28PW6532 /78R
Chassis L01.1L AC

Imagem sem definição semelhante falta de foco

Service Information

Figura 1

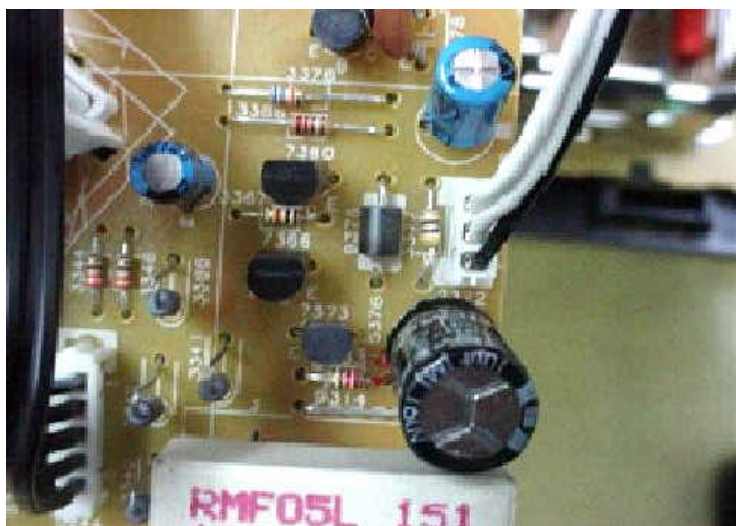
Problema de regeneração e sombra na imagem (semelhante foco mal ajustado). Este efeito é facilmente detectado quando processando legendas.

Para solucionar esse problema acrescentar um resistor 470R posição 3377 no Painel elétrico TRC (Figura 1).

Posição	Código	Descrição
3377	2120 101 90459	RESISTOR CRB 470R 5% 0,5W
